ID: Codice procedura (ID_VIP/ID_MATTM): 12691

“Progetto di un impianto eolico denominato “Pitigliano” ubicato nei comuni di Pitigliano (GR) e Sorano (GR) costituito da 20 (venti) aerogeneratori di potenza nominale 7,0 MW per un totale di 140,0 MW con relative opere connesse ed infrastrutture indispensabili”

TESTO DELLE OSSERVAZIONI

Immagine 3. Cumulo di una parte di impianti eolici, fotovoltaici e geotermici industriali in progettazione ed esistenti intorno all’eolico industriale “Pitigliano”.

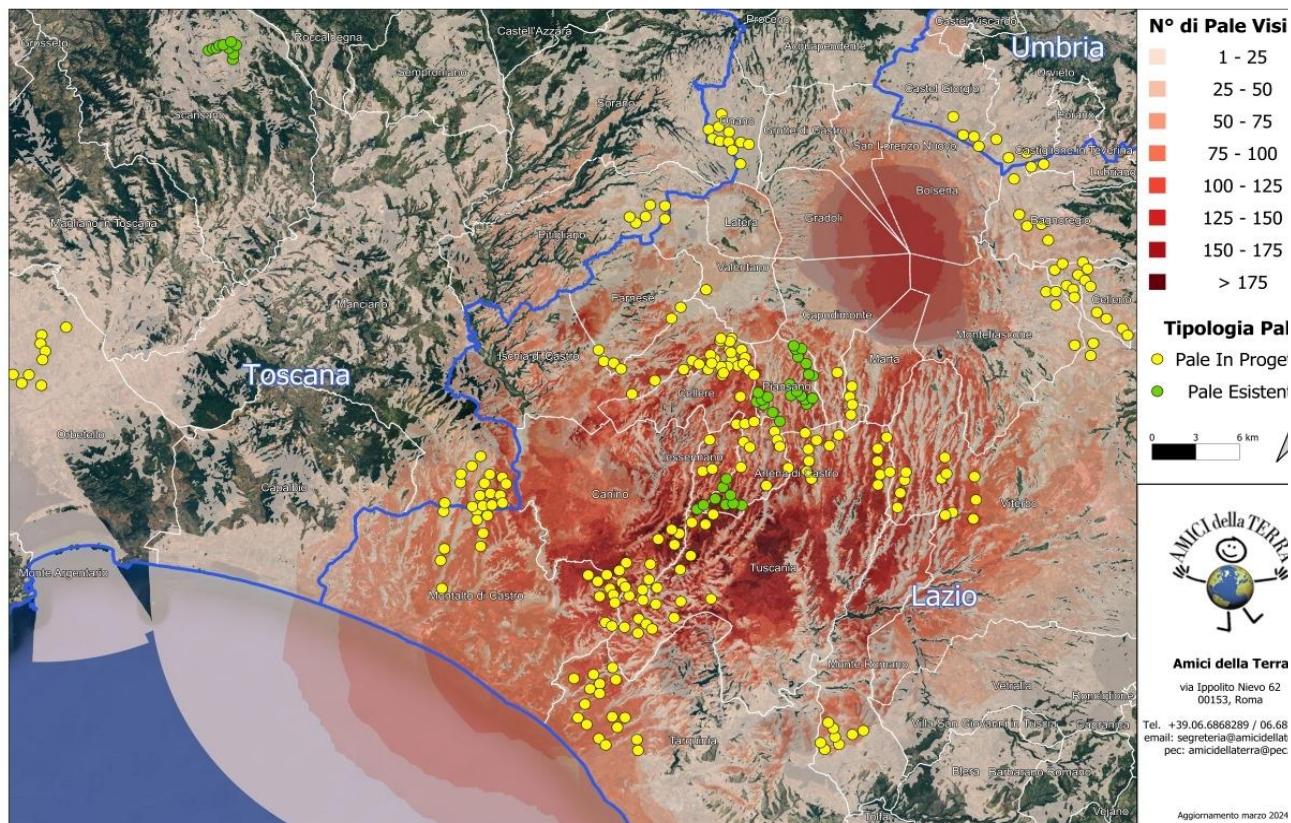
Beni Culturali “*Ambito paesaggistico, geologico e geomorfologico dell’orlo della caldera di Latera ...*” Non vengono nemmeno citati gli impianti eolici in progetto al MASE, il “Rempillo” (6 aerogeneratori) e un altro in verifica amministrativa di 14 aerogeneratori e 72, 6 MW. Ad oggi nei territori di Pitigliano, Sorano e in quello limitrofo potenzialmente potrebbero essere insediati 40 aerogeneratori alti 200 metri e larghi 170. Ma la proponente non cita neanche altri impianti che creerebbero il cumulo e quindi maggiore impatto. Infatti, sul territorio della “Città del Tufo” (Sorano e Pitigliano) impatterebbero anche l’impianto eolico “Montarzo” di Onano con 13 aerogeneratori con le dimensioni ricordate, l’altro eolico industriale nel territorio di Valentano con sette aerogeneratori (stesse dimensioni), gli impianti di Farnese con un minieolico di 3 Torri alte 60 metri già installate in località Poggio del Crognolo e l’impianto eolico industriale “Vallerosa” (7 aerogeneratori alti 200 metri e larghi 158 metri) in procedura VIA presso la Regione Lazio. Inoltre, altri impianti del minieolico già presenti a Valentano, Cellere e Piansano e due progetti eolici industriali con le stesse dimensioni (200 m x 170 m) nel Comune di Ischia di Castro. La valutazione del cumulo non prende neanche in considerazione gli impianti industriali di fotovoltaico e agrivoltaico in progetto a Farnese, Valentano, Ischia di Castro, Cellere. L’impianto geotermico in procedura Via al MASE, progettato nella Caldera di Latera. Quindi è stata effettuata una valutazione del potenziale impatto cumulativo non veritiera a dispetto di quanto affermato dalla proponente che sostiene di aver preso in considerazione uno spazio di 10 km intorno al suo impianto per gli impatti che si creerebbero.

Si ribadisce che le aree in cui verrebbe installato l’impianto eolico industriale “Pitigliano” sono tutelate da diverse leggi e da diversi vincoli che si trovano sia a ridosso dello stesso, sia nelle aree intermedie e vaste.

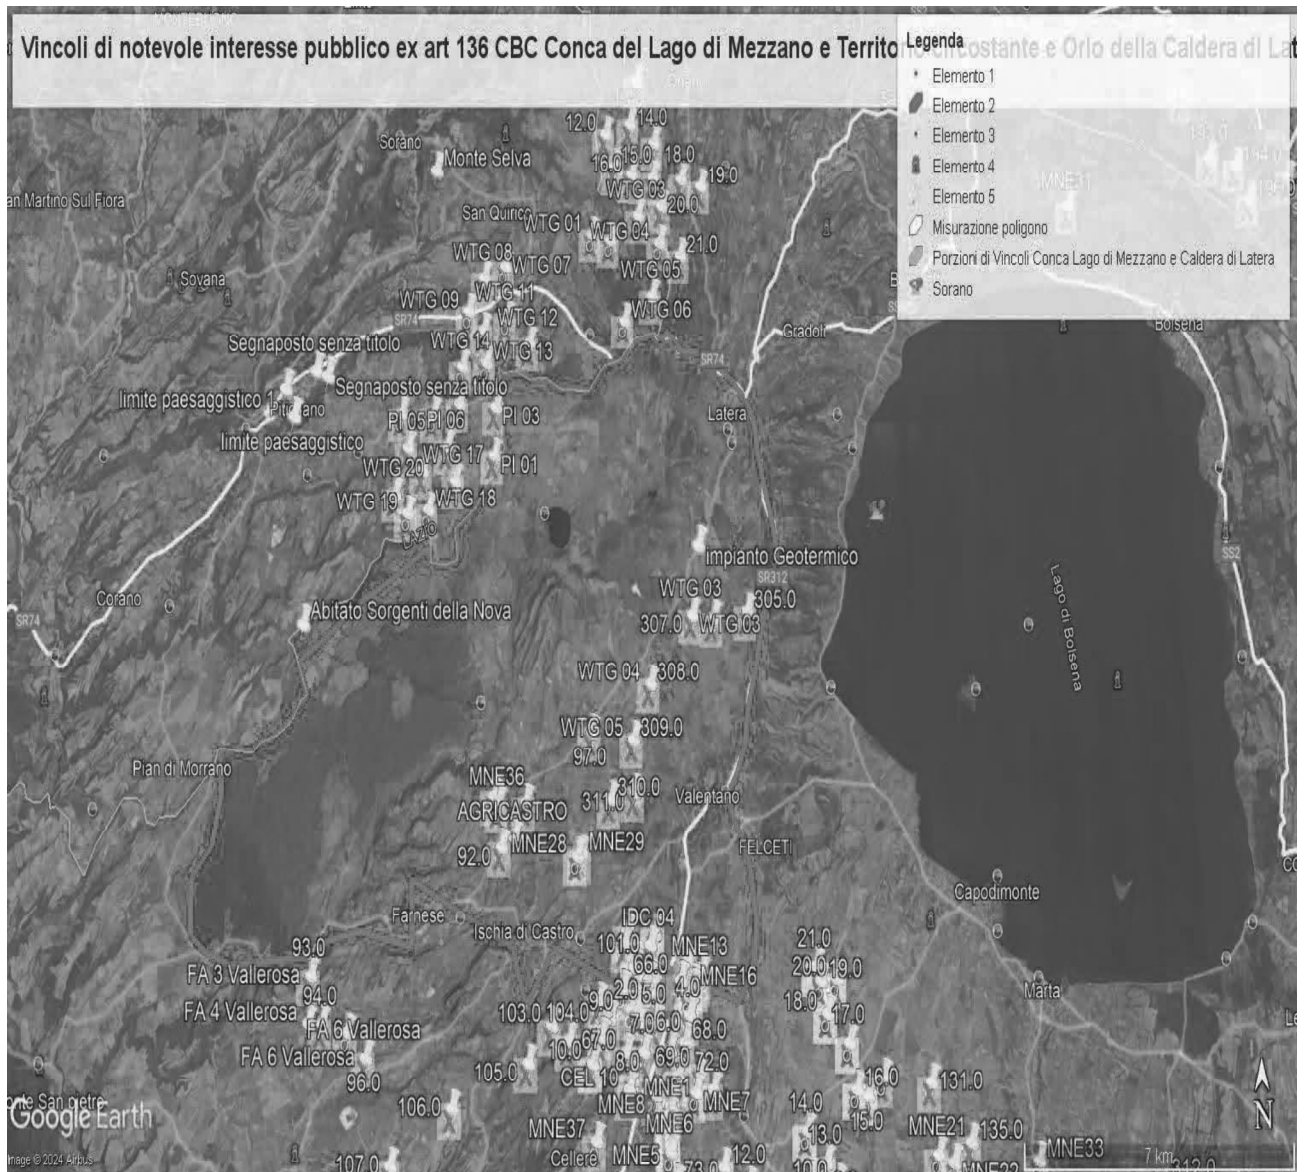
Come è illustrato nell'immagine si ribadisce che l'impianto industriale "Pitigliano" ricade completamente all'interno delle fasce di rispetto dei due vincoli di notevole

interesse pubblico e lambisce quelle di un terzo vincolo e quindi come affermato dal Consiglio di Stato nelle sentenze citate, l'impianto è insediato in area non idonea ai sensi dell'art. 20 comma 8 lettera c quater del D.Lgs. n. 199/2021 e ss.mm.ii al contrario di quanto sostiene la proponente.

IMMAGINE n. 2 Impianto eolico industriale “Pitigliano” e distanze aerogeneratori dai Vincoli della Conca del Lago di Mezzano...

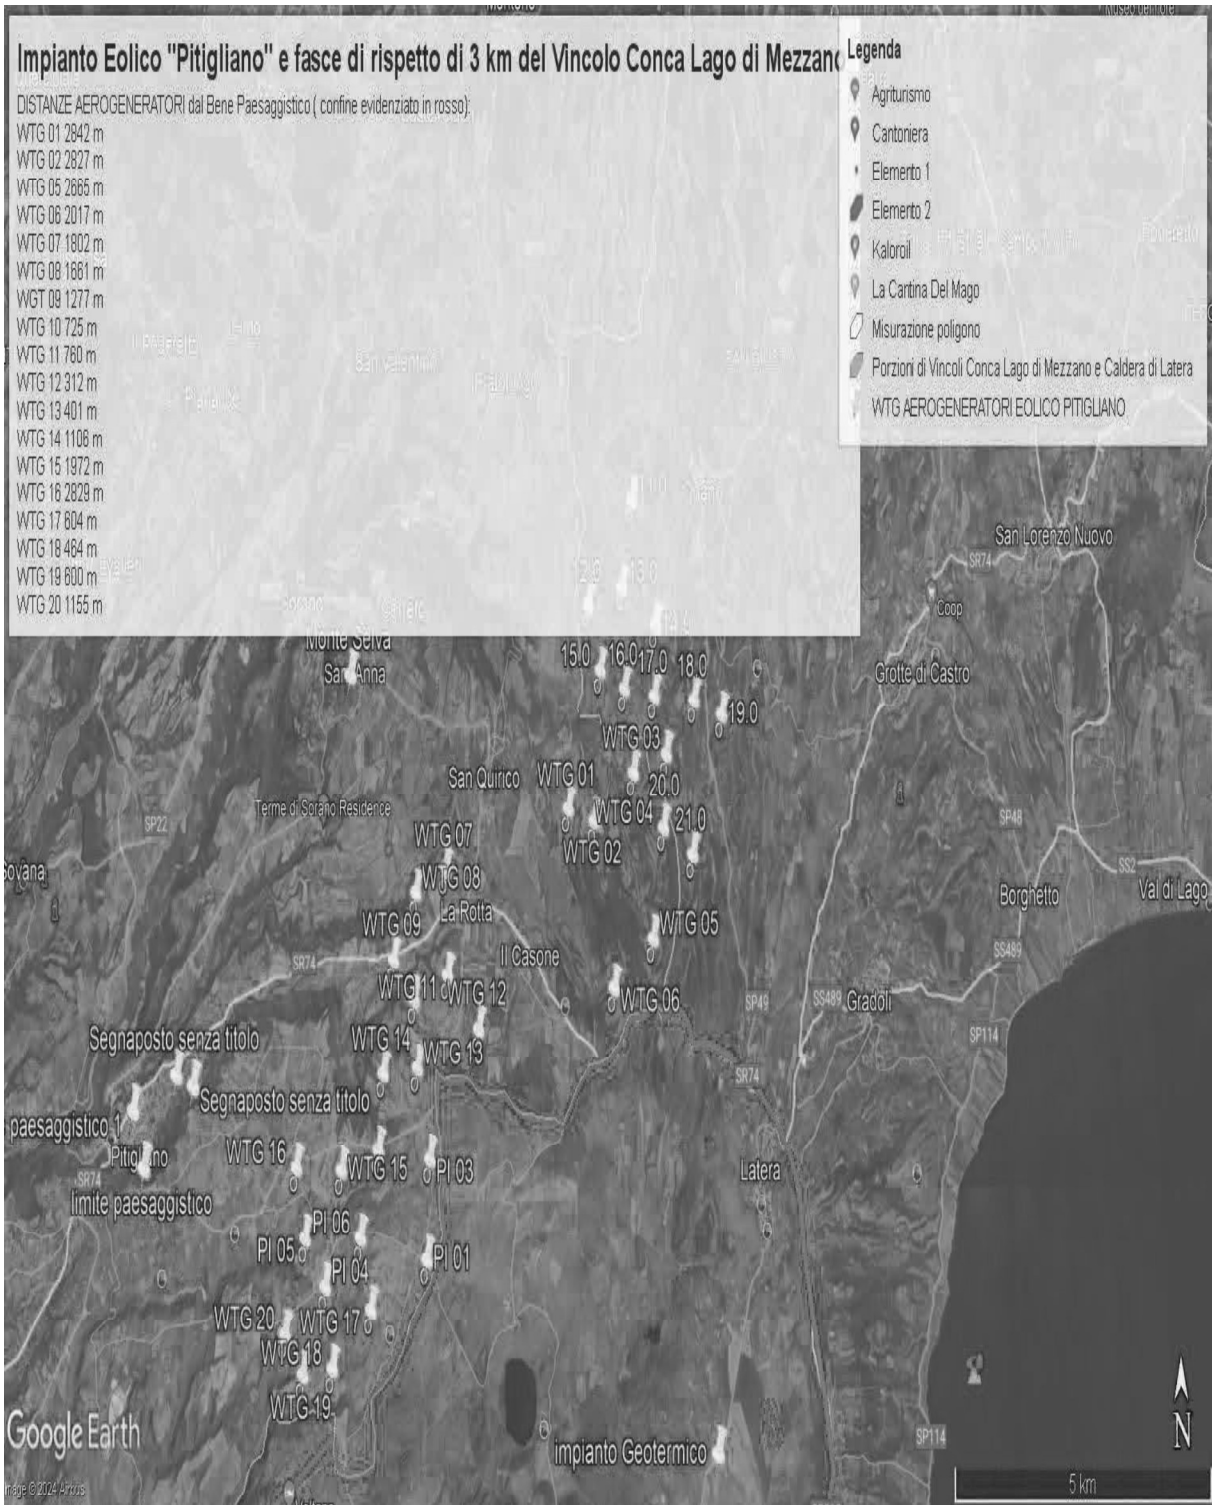
Al contrario si evidenzia che l'impianto eolico industriale citato non solo ricadrebbe con tutti e 20 gli aerogeneratori all'interno delle fasce di rispetto di 3 km di due vincoli paesaggistici di notevole interesse pubblico esistenti nella Regione Lazio e con una parte di essi nel vincolo paesaggistico del Centro abitato di Sorano (GR) quindi in aree non idonee all'installazione di impianti di energia rinnovabile. Addirittura, alcuni aerogeneratori sarebbero ubicati a poche centinaia di metri dai perimetri dei due vincoli paesaggistici laziali ex art 136 del CBC.

Inoltre, come sostiene la Proponente parte dell'impianto si verrebbe a trovare a 3,5 km dal centro abitato di Sorano. Infatti, tre degli aerogeneratori WTG 08, 09, 10 sono addirittura all'interno delle fasce di rispetto dei 3 km del suo vincolo paesaggistico di notevole interesse pubblico ex art 136 del CBC. Si evidenzia che così si crea
